Mission régionale d'autorité environnementale

**AVIS DÉLIBÉRÉ SUR
LA MODERNISATION DU
BARRAGE DU GRAND VIOREAU
COMMUNE DE JOUÉ-SUR-ERDRE (44)**

n° PDL-2022-6025

Impacts et compensation envisagée pour les zones humides (source étude d'impact page 740)

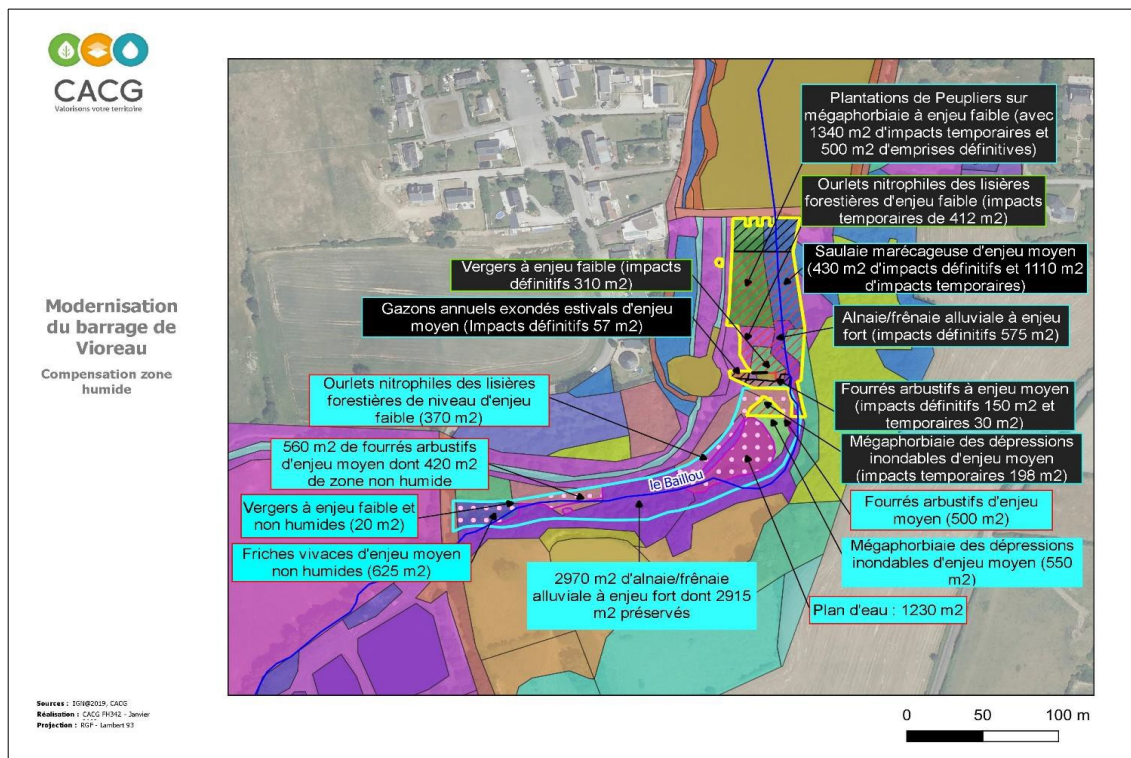
Située au pied du barrage, une surface de 2 022 m² de zone humide sera détruite du fait de l'installation de contreforts et de leurs fondations. Immédiatement en aval de cette partie, 3 395 m² de zone humide seront impactés temporairement par les travaux. En application des règles de compensation du SAGE Estuaire de la Loire, le porteur de projet prévoit de panacher des mesures de compensation et des mesures de restauration de zones humides. D'une part, une compensation sur 2 000 m² en aval sera réalisée avec la suppression d'un talus de 800 m² et d'un plan d'eau artificiel de 1 230 m² afin de retrouver à terme une zone humide de type mégaphorbiaie qui sera alimentée par les apports du lit majeur du Baillou. D'autre part, une zone humide impactée temporairement en aval du barrage sur une surface de 3 395 m² fera l'objet d'une restauration sur plusieurs habitats : suppression de peupliers sur une mégaphorbiaie, densification de la ripisylve du Baillou grâce au renforcement des saulaies, restauration par régénération des ronciers et de l'Aulnaie-frênaie. Ces actions de restauration devraient conduire à obtenir un gain écologique sur 2 600 m². La compensation de 2-000 m² de zone humide ajoutée à la restauration avec gain écologique de 2 600 m² de la zone impactée par les travaux conduit le pétitionnaire à conclure que le ratio de 200 % de compensation de la zone humide détruite sur 2 022 m² est satisfait. Cette combinaison de mesures de compensation et de restauration s'effectuent sur un continuum fonctionnel de zones humides en aval du barrage dans le lit majeur du Baillou.

Cependant, le dossier apporte de la confusion à cette argumentation quand il présente quelques pages avant une autre carte montrant que ce secteur où les zones humides doivent être impactées temporairement avant leur restauration se présente comme une mosaïque d'impacts définitifs et temporaires.

Il est nécessaire d'apporter une clarification sur la nature des impacts que vont occasionner les travaux sur cette zone humide. Il est important de décrire précisément en premier lieu en quoi les impacts peuvent être qualifiés de temporaires et de donner des informations sur les éléments qui vont garantir le retour à une fonctionnalité initiale voire à un gain. La confusion apportée sur ce qui relève des impacts temporaires et des impacts définitifs ne permet pas d'estimer de façon assurée d'une part les surfaces impactées et d'autre part, les surfaces qui feront l'objet d'une restauration avec une possibilité de gain écologique. En l'absence de ces éléments, le dossier ne permet pas d'apprécier le gain de fonctionnalité des mesures décrites sur les zones impactées temporairement. La compréhension du respect des règles de compensation fixées par la SAGE Loire Estuaire notamment concernant l'équivalence en termes de fonctionnalité ne peut être faite sans l'apport d'informations basées sur une connaissance précise des surfaces impactées et de la nature de ces impacts et des gains de fonctionnalité attendus.

- **que le pétitionnaire expose d'une part les scénarios d'évitement et de réduction des surfaces de zones humides impactées en aval du barrage ;**
- **de préciser les surfaces de zones humides qui seront impactées temporairement et définitivement à l'aval du barrage en levant les contradictions existant dans le dossier ;**

- **de compléter le dossier par la démonstration de l'équivalence fonctionnelle entre les zones humides impactées et les compensations proposées ;**
- **de compléter l'analyse des impacts des travaux sur le cours d'eau du Baillou ;**
- **de compléter le dispositif de suivi des zones humides restaurées et compensées.**
